「2012年改訂版 木造住宅の耐震診断と補強方法」の質問・回答集

一般財団法人日本建築防災協会

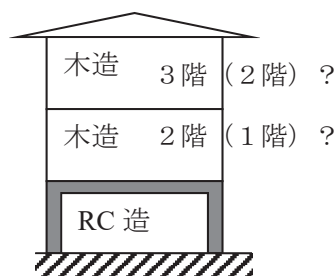
Q3.17 (指針編 P26) 床面積あたりの必要耐力の算出において、短辺が 4.0m未満の場合 1.13 倍とするとありましたが、割増をするのは 4.0m未満の短辺が存在する階のみでしょうか、各階とも割り増すのでしょうか。また、3階建ての建物で2階の短辺が 4 m未満の場合はどの階を割り増すのでしょうか。

A：2階建ての1階、3階建ての1、2階については、短辺の長さが 4.0m未満の場合は、その階の必要耐力を 1.13 倍にします。

解図 4.1.1 短辺割増係数の考え方 (推奨)

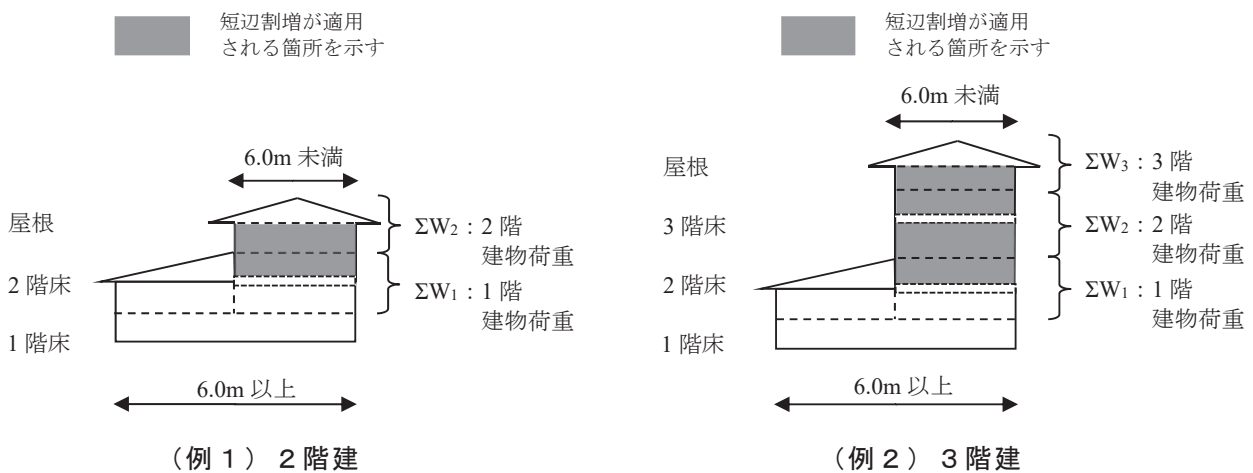
Q4. a (指針編 P60) 必要耐力  $Q_r$  の算定で、建築基準法施行令に準じて求める方法でかつ、表 4.4 を用いた場合のただし書き②の短辺割増係数の考え方について、以下の例のとおりでもよいでしょうか。

2階建の1階は短辺割増の対象となりえるが、1階の短辺の長さが6m以上であるため、短辺割増係数は乗じない。

A：誤りではありませんが、以下に示す計算方法を推奨します。

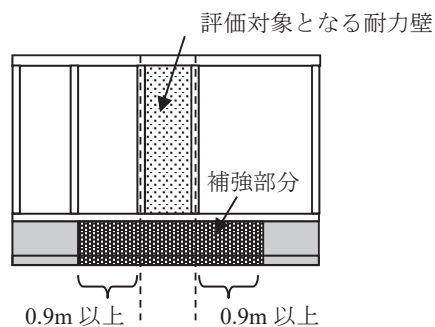
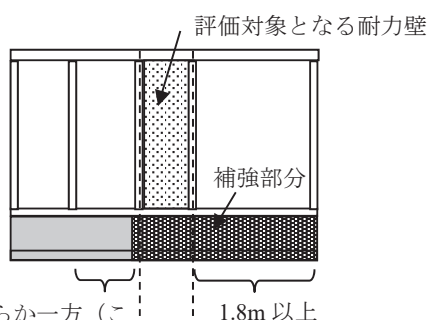
Q7.a (資料編P124) 資図 1.1 では基礎の部分的補強として以下の①、②による補強が示されていますが、③による補強でもよいでしょうか。

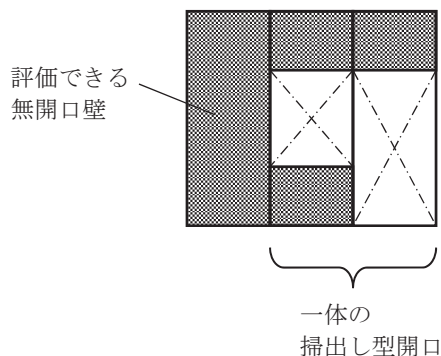
- （共通）評価できる開口部の最小壁長の規定はない。ただし、両端に柱があることが前提である。

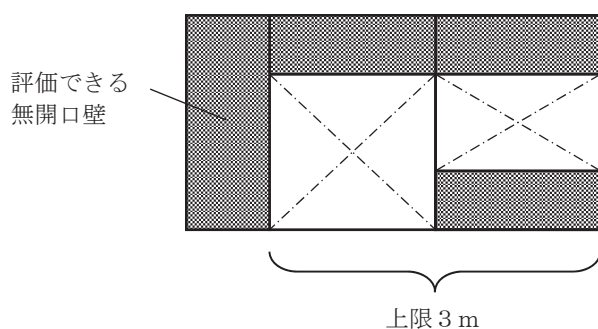
- （一般）連続する窓型開口と掃き出し型開口は、一体の掃き出し型開口と見なして評価する。  
（精密1）連続する窓型開口と掃き出し型開口は、各開口部において、壁基準耐力（剛性）に開口部低減係数を乗じ、柱頭柱脚接合部低減と劣化低減を考慮して、一番安全側となる開口部の壁基準耐力（剛性）を基準として、一体の開口部と見なして評価する。

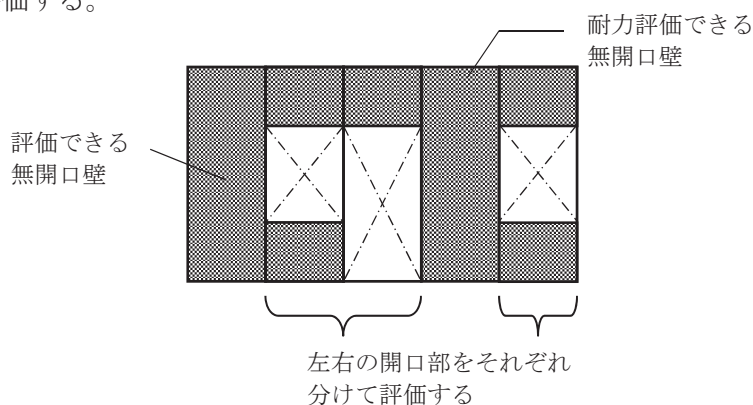
4. (共通) 評価できる開口部の壁長さは3 mを上限とする。

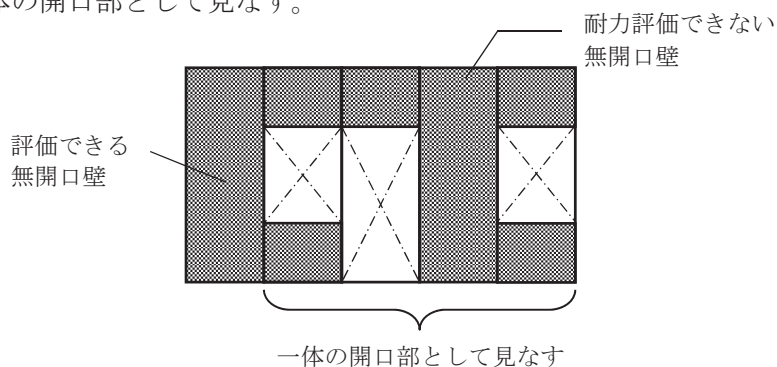
5. (共通) 開口部と開口部の間にある無開口壁が、耐力評価できる場合、左右の開口部をそれぞれ分けて評価する。

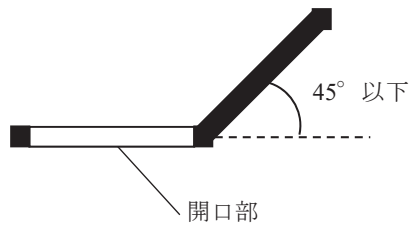
6. (共通) 開口部と開口部の間にある無開口壁が、耐力評価できない場合、当該壁を開口部と見なし、一体の開口部として見なす。

(一般) 一体の開口部を窓型開口部として評価できる場合には窓型開口部として、掃き出し型開口部として評価できる場合には掃き出し型開口部として評価する。

(精密1) 連続する窓型開口と掃き出し型開口は、各開口部において、壁基準耐力(剛性)に開口部低減係数を乗じ、柱頭柱脚接合部低減と劣化低減を考慮して、一番安全側となる開口部の壁基準耐力(剛性)を基準として、一体の開口部と見なして評価する。なお、耐力評価できない無開口壁(0kN/m)は無視する。

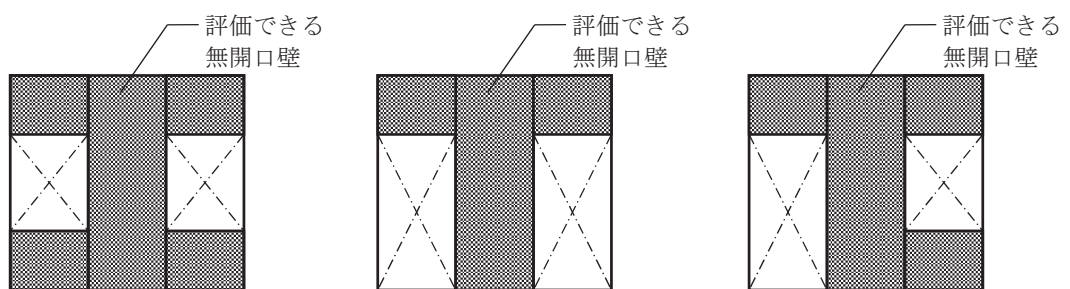
7. (共通) 開口部に隣接する壁が斜め壁の場合、開口部と同じ方向で耐力評価ができる場合(45°以下に限定)、隣接する開口部を評価することができる。

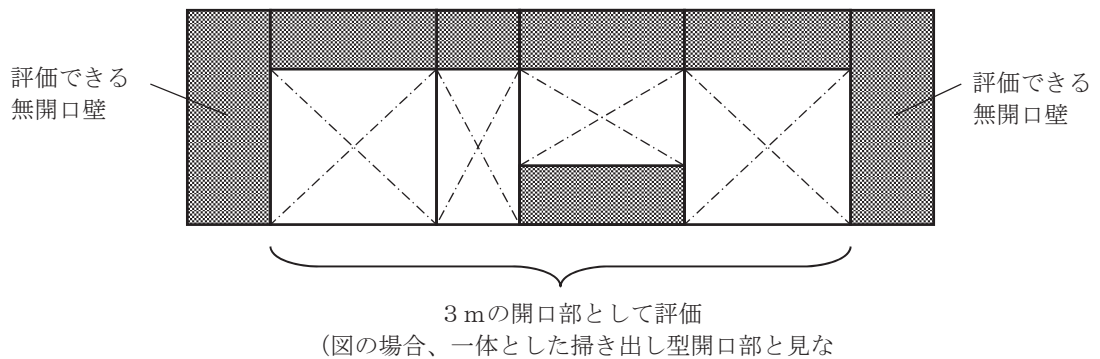
8. (共通) 中央に耐力評価できる無開口壁が有り、その左右に開口部がある場合、左右の開口部はそれぞれ評価することができる。
